改善箇所説明図

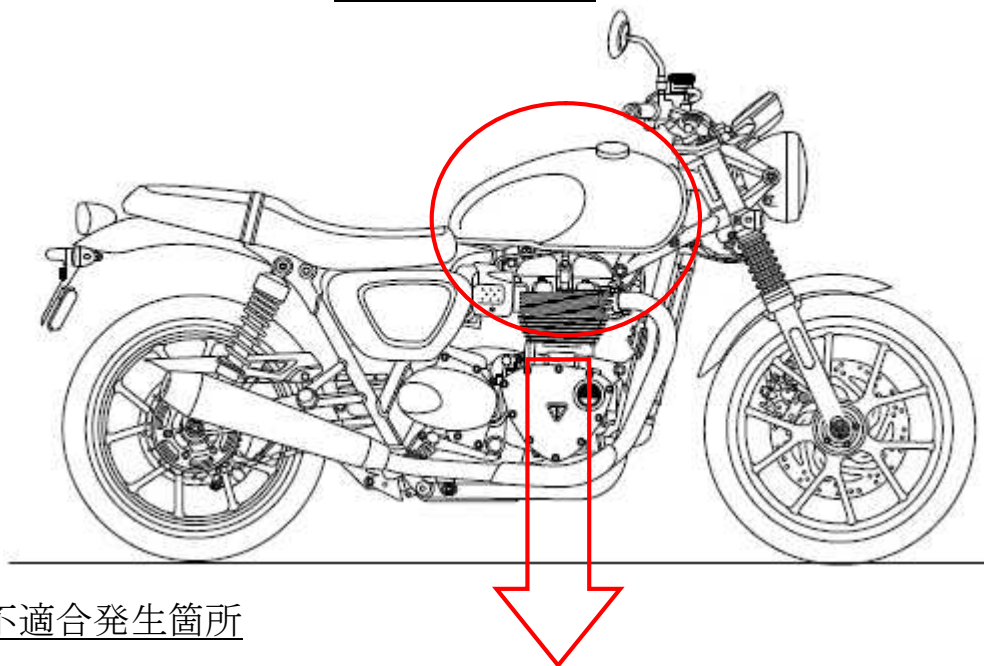
基準不適合発生箇所

燃料装置において、燃料ポンプへ電気を供給する配線の製造が不適切なため、配線の被覆が損傷しているものがある。そのため、そのままの状態で使用を続けると、走行振動等により被覆の損傷が進行して配線内部に燃料が浸入し、最悪の場合、燃料が漏れ出すおそれがある。

改善の内容

全車両、燃料ポンプの配線の製造番号を確認し、該当するものは、配線を良品と交換する。
